## Høringssvar

### Spørgsmål og kommentarer til Vordingborg Kommune vedrørende det aktuelle udkast til miljøgodkendelse til svineindustrien Over Lyngen 4.

Jungshoved Miljøgruppens illustration over lugtkonsekvenszoner, hvor alle 3 svineindustrier og biogasanlægget er medtaget.

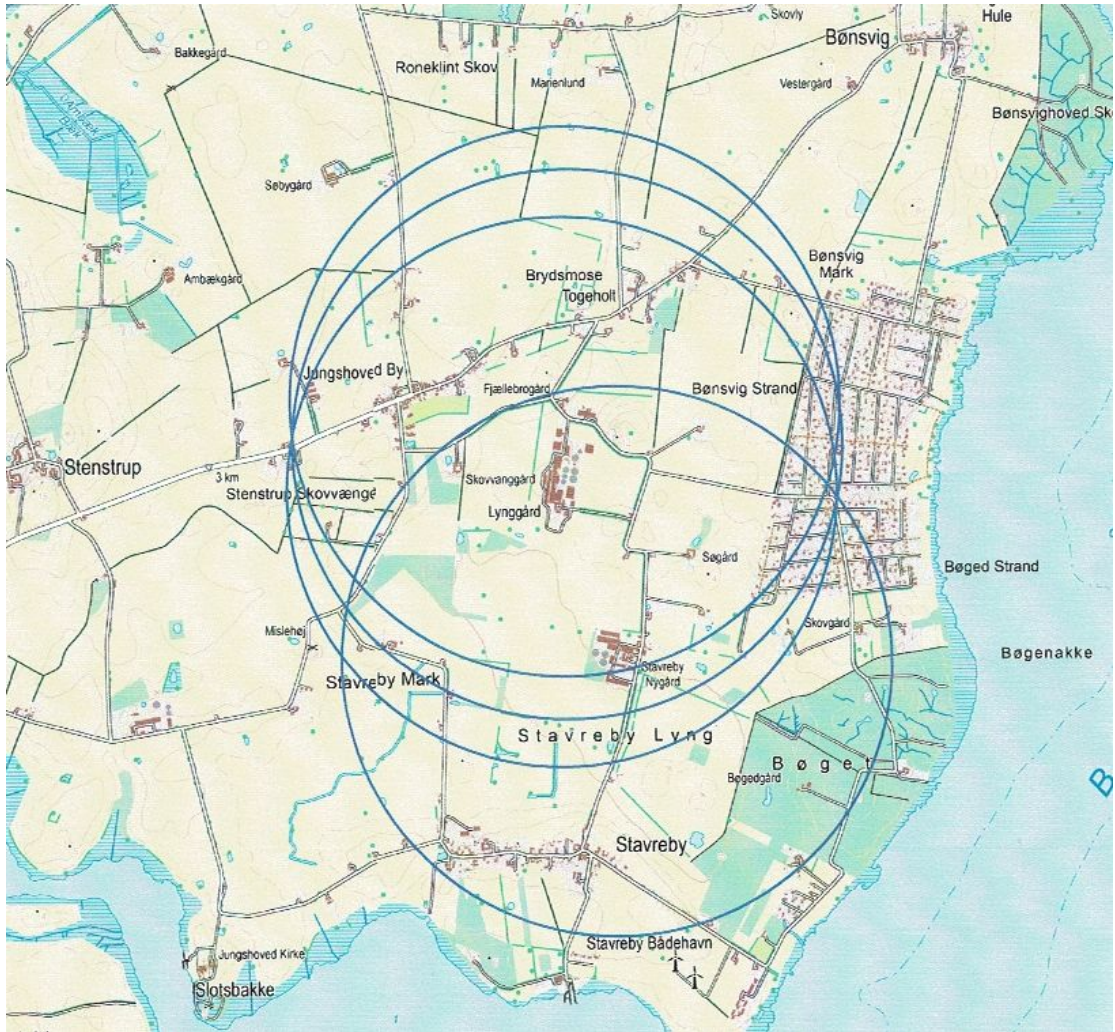
29. JMG ved, at der har været meget store problemer med at lave en OML-beregning, der ikke overskred emissionsgrænsen... så når VK vælger at bruge OML-beregning, hvorfor vurderer VK så kun lugtkumulationen fra Lynggård biogas og Lynggård Svineproduktion og ikke Fjellebro og Nygård? Blæser det mod syd, får Stavreby lugt fra både Fjellebro, Lynggård, Lynggård Biogasanlæg og Nygård. Blæser det mod nord får Jungshoved by lugt fra alle 4 industrier.

**VK skriver:** ” Det er den samlede lugt, der opleves af naboer, og derfor er den samlede lugt nødvendig at betragte, når ansøger har valgt at benytte OML-beregninger, for at kunne vurdere husdyrbrugets væsentlige miljøpåvirkninger. ” **Derudover henviser VK til Miljøstyrelsens wikivejledning omkring OML og af helpedesvar på miljøstyrelsens hjemmeside af 11-10-2019 hvor miljøstyrelsen udtaler:**

*”Ansøger kan foretage en OML-beregning, som måske kan vise at genekriteriet alligevel er overholdt. En sådan OML-beregning skal altid inddrage de pågældende kumulationsbrug i beregningen, som andre punktkilder. Med andre ord: går man først ned ad OML-sporet, skal alle relevante punktkilder, der i første omgang vurderes til at have en kumulativ virkning, inddrages i denne mere præcise beregning. ”*

**Nygård ligger tæt på både Stavreby og sommerhusområdet. Alt efter vindretning påvirkes beboere af kumulationen mellem Lynggård svineproduktion, Lynggård Biogas, Fjellebro og Nygård...**
